<b>Projekt:</b>	Rekonstrukce objektu MŠ Palackého 4059 v Chomutově
<b>Objednatel:</b>	Statutární město Chomutov
<b>Předmět:</b>	Pokyn k provedení změny (PPZ) <b>6</b>

**Předmět změny:** Nová zámková dlažba

Kód 2021/70  
Stavba: Snížení energetické náročnosti MŠ Palackého č.p. 4059

# SCHEMA PLOCH ZE ZÁMKOVÉ DLAŽBY

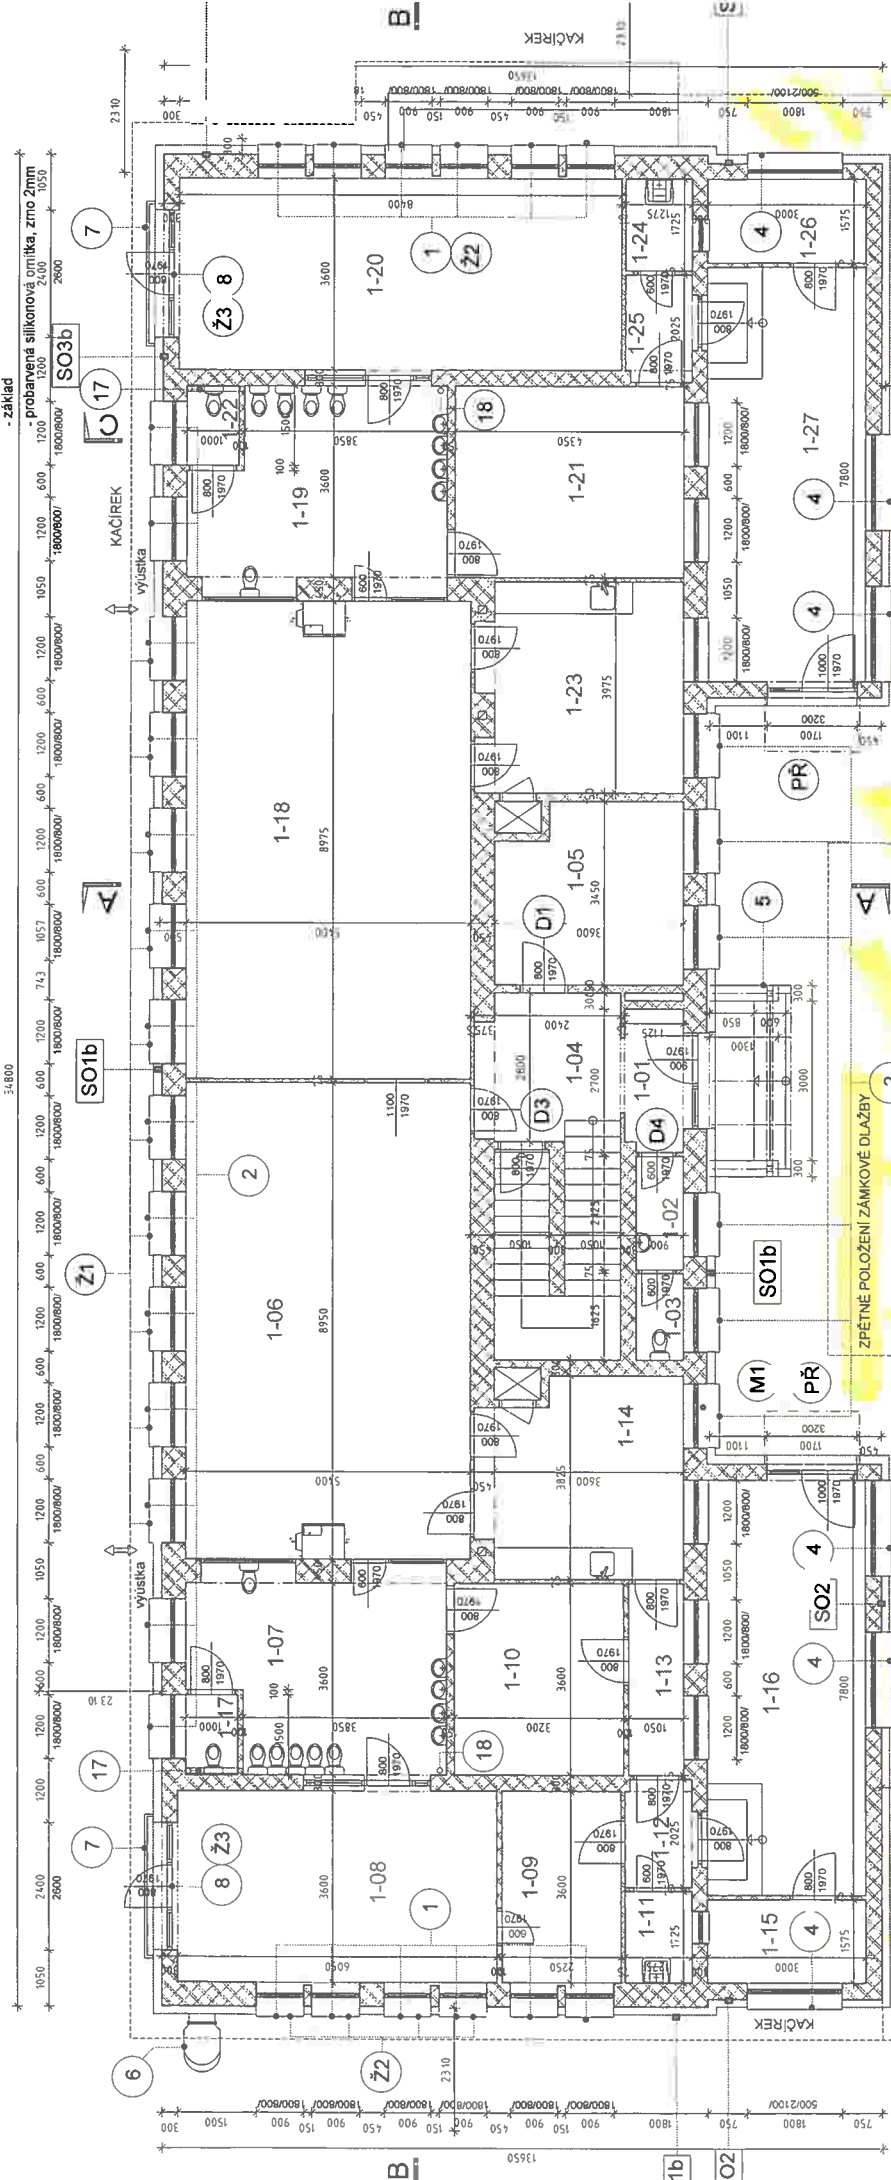
**Důvod změny:** V projektové dokumentaci je navržena demontáž stávající zámkové dlažby a její zpětná montáž. Jako zhotovitelé upozorňujeme na to, že demontovaná dlažba nese známky značného opotřebení. Jednotlivé kostky jsou polámané, otlučené rohy apod. Pro chodce, hlavně děti, představuje nebezpečí úrazu. Komunikace je využívána, dle informace provozovatele i pro pojezd auty nad 3,5 t. Z tohoto důvodu navrhuje novou zámkovou dlažbu v tl. 80 mm, mm(rozměr 200/100/80 mm, položené do lože z kameniva.

NOVA POKLADKA ZÁMK. DLAŽBY, TL. 80  
CELKEM PLOCHA: 175 m<sup>2</sup>

- Vzhledem k tomu, že provedenou změnou ( nové provedení zpevněných ploch k vstupu do objektu Mateřské školky ) bude zajištěna bezpečnost dětí a osob, **souhlasím.**
